Oggetto: RIESAME AIA ex art. 29-octies del D.Lgs. n. 152/2006. Discarica monomateriale rifiuti contenenti amianto sita in agro di Galatone della R.E.I. Srl. Conferenza dei servizi ex art. 14 L. n. 241/1990.

Verbale n°34.4 del 30.11.2022

OGGETTO: Riesame AIA ex art. 29-octies del D.Lgs. n. 152/2006. Discarica monomateriale rifiuti contenenti amianto sita in agro di Galatone (Le) della R.E.I. S.R.L. - Conferenza dei servizi ex art. 14 L. 241/90 – Trasmissione parere Comune di Nardò-

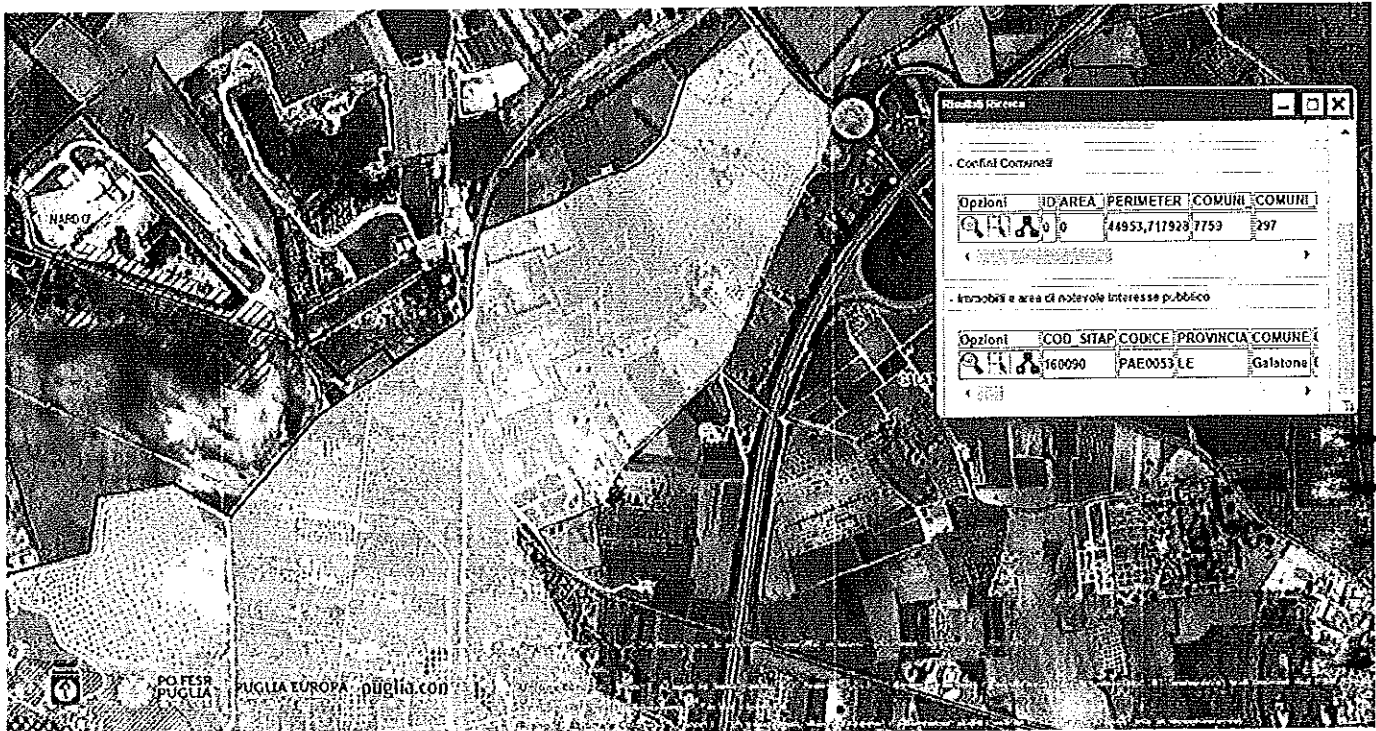
Ciò detto, all'attualità rispetto ai lavori di Conferenza dei Servizi presso la Provincia di Lecce, riguardo alla procedura di **Riesame AIA** ex art. 29-octies del D.Lgs. 152/2006 della discarica monomateriale, questa Commissione fa presente che l'impianto di discarica monomateriale ricade in area tutelata paesaggisticamente in quanto è interessata da:

BP - immobili e aree di notevole interesse pubblico

Pertanto si dà atto che l'impianto in oggetto **NON** rispetta il vincolo escludente del PRGRS poichè il medesimo ricade in area classificata ai sensi dell'art.136 del D.Lgs 42/2004, come "Immobili e aree di notevole interesse pubblico" e nello specifico dichiarata con DGR n. 623 /2018 quale *"Area caratterizzata da giardini, vigneti e frutteti fecondi che in dolci declivi arrivano dal mare sino alle porte della città creando incomparabili oasi di verde, costituisce un complesso in cui la natura e l'opera dell'uomo si fondono armoniosamente"* (cfr. stralcio PPTR).

Si evidenzia che nelle aree con caratteristiche escludenti (E) **NON** è consentita, *"a prescindere dalla tipologia di trattamento, la possibilità di realizzare nuovi impianti o modificare quelli già esistenti"*. (cfr. tabelle al paragrafo 8.4 del PRGRS e di cui si riporta uno stralcio).

In ragione di quanto sopra , questa Commissione Paesaggio , esprime parere negativo all'istanza di Riesame AIA ex art. 29-octies del D.Lgs. n. 152/2006 per la discarica monomateriale rifiuti contenenti amianto sita in agro di Galatone della R.E.I. s.r.l.
